改善箇所説明図

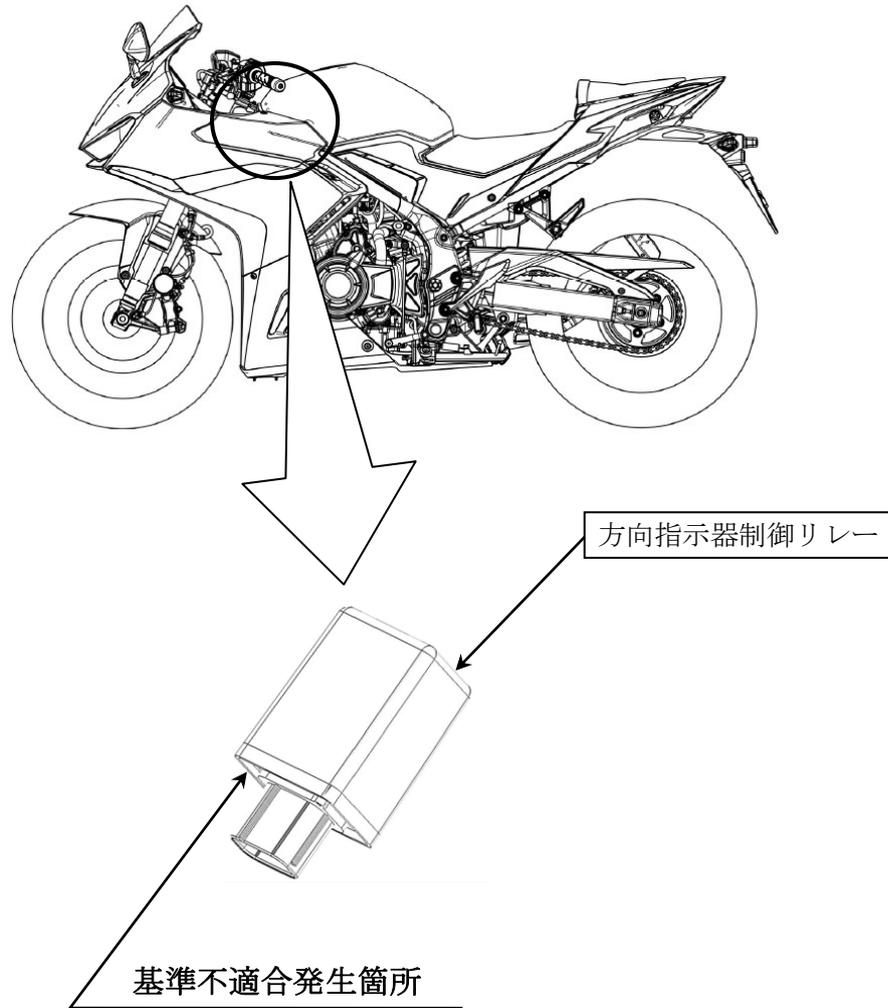
方向指示器を制御するリレーの内部回路が不適切なため、後部片側方向指示器が故障した際に、方向指示器のスイッチを故障側へ操作した後、故障していない側へ操作すると、故障していない側の前後方向指示器が速く点滅することがある。そのため、協定期則第53号の技術的な要件に適合しない。

全車両、方向指示器制御リレーを対策品と交換する。

注： は交換部品を示す。
